NOTAT

Vedrørende: **Uttalelse fra PLNK v/naturmangfold - forslag om endring av plan - Dagsone
Gjønnesportalen - endring av plan E18-Korridoren Lysaker-Ramstadsletta med
tverrforbindelsen Gjønnes-Fornebu**

Figur 1. Areal innenfor gul linje er planlagt som midlertidig anleggsområde innenfor en naturtypelokalitet.

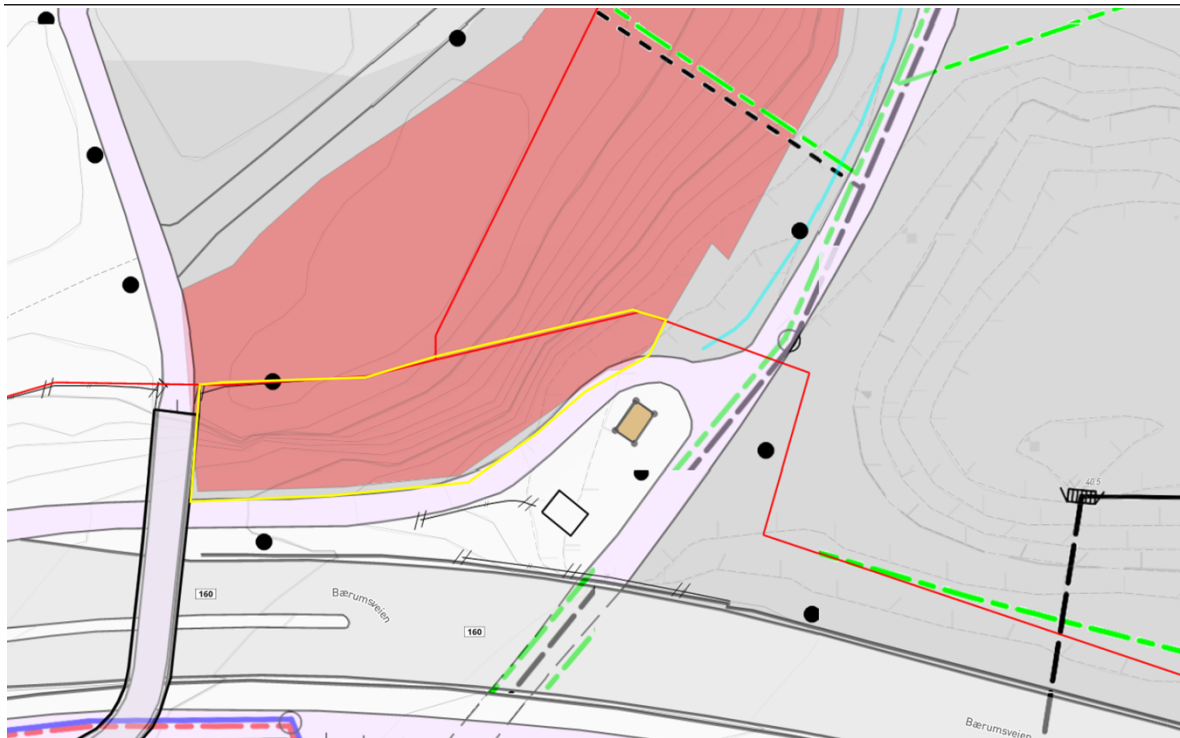
Det midlertidige anleggsområdet er noe redusert i området som vi tidligere har pekt på som problematisk, vest for Gjønneshallen. Det ser allikevel fortsatt ut til å overlappe med naturtypelokaliteten «[Gjønnesskogen syd](#)», se areal merket gult i vedlagte kartutsnitt. Vi viser til forrige uttalelse for vurdering av virkninger for lokaliteten som vil være de samme dersom dette arealet blir brukt som midlertidig anleggsområde.

Dersom det stemmer at dette arealet er planlagt brukt som anleggsområde mener vi at det er svært uheldig med hensyn til naturmangfoldet og anbefaler å finne andre løsninger.

Dersom det ikke stemmer og dette arealet ikke berøres ber vi om en bekreftelse på dette.
